## 6.2 F-1断層の線形(南端)

### ①F-1断層の南端の考え方(指摘事項No.10に関する回答)(1/5)

#### 【H31.4.26審査会合における指摘事項No.10】

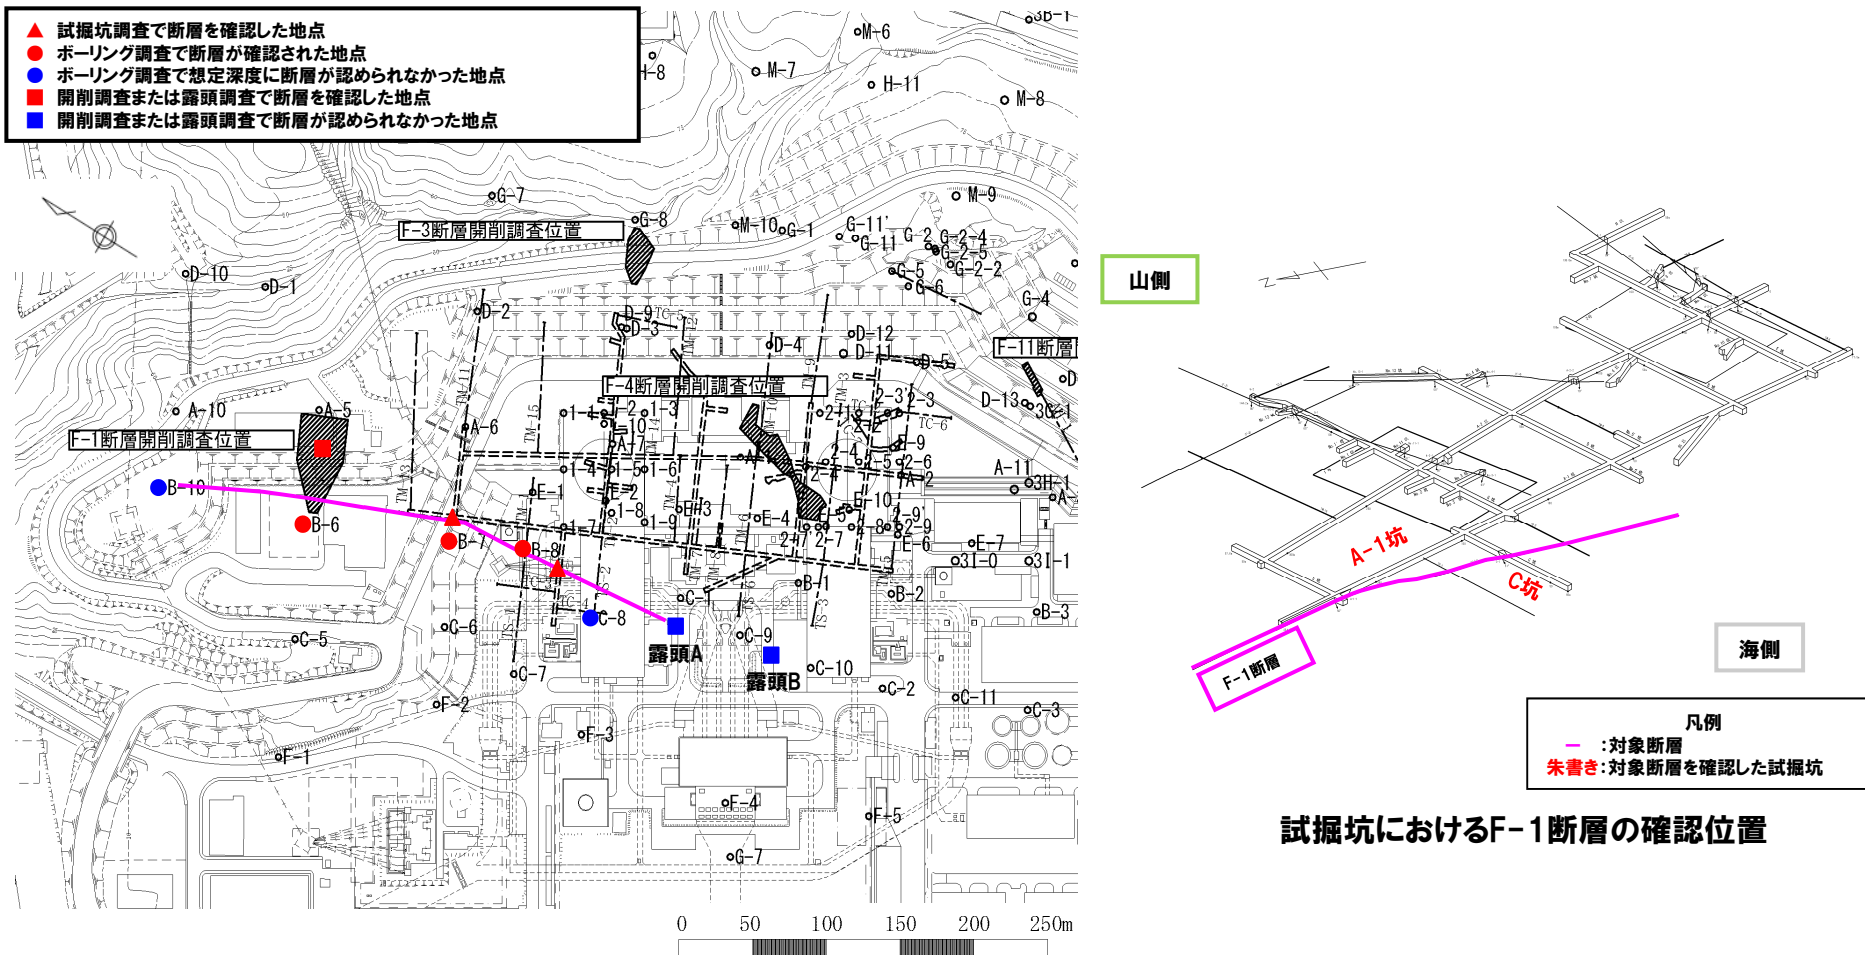
○F-1断層の南端については、C-8ボーリングにおいてF-1断層は認められないとしているにも係らず、更に南側に位置する露頭Aの直前までとした考え方を説明すること。また、F-1断層が認められないとしたC-8ボーリング地点付近を含む既存の断層断面位置図を示すこと。

- 1,2号炉調査における断層の端部(走向方向)評価については、試掘坑と同標高に同一とみなせる破砕部が認められなくなることを基本としており、F-1断層の南端及び北端の考え方は、以下のとおり。
- なお、以下の評価は、1,2号炉調査時に実施したものであるが、このうち、北端については、今回の追加調査において、F-1断層の北端が確認されていないことから、追加調査結果をF-1断層の線形に反映させた上で、今後、F-1断層の長さは「360m以上」として取り扱うこととしている(P503参照)。

- C-8ボーリング位置におけるF-1断層の推定延長位置は、F-1断層を確認した試掘坑(標高2.5m)より深部の標高約-19m(深度約28m)である(P509参照)。
- 本ボーリングにおいて、試掘坑調査により確認されたF-1断層の走向・傾斜から推定される延長位置付近には、条線、鏡肌及び粘土の挟在等は認められない。
- 本ボーリングの南側に位置する露頭A(波食棚)は、標高約1mに位置し、F-1断層を確認した試掘坑(標高2.5m)と同程度の標高である(P510参照)。
- 本露頭において、試掘坑調査により確認されたF-1断層の走向・傾斜から推定される延長位置付近には、節理は認められるものの、破砕部は認められない。
- 以上のことから、F-1断層の南端は、C-8ボーリングにおいてF-1断層は認められないものの、試掘坑と同程度の標高である露頭Aの直前まで延長することとする。

- B-10ボーリング位置におけるF-1断層の推定延長位置は、F-1断層を確認した試掘坑(標高2.5m)と同程度の標高約1m(深度約55m)である(P512参照)。
- 本ボーリングにおいて、試掘坑調査及びF-1断層開削調査箇所により確認されたF-1断層の走向・傾斜から推定される延長位置付近には、条線、鏡肌及び粘土の挟在等は認められない。
- 以上のことから、F-1断層の北端は、B-10ボーリングの直前までとする。
- また、C-8ボーリング地点付近を含む海山方向の地質断面図(Y1-Y1'断面)をP509に示す。
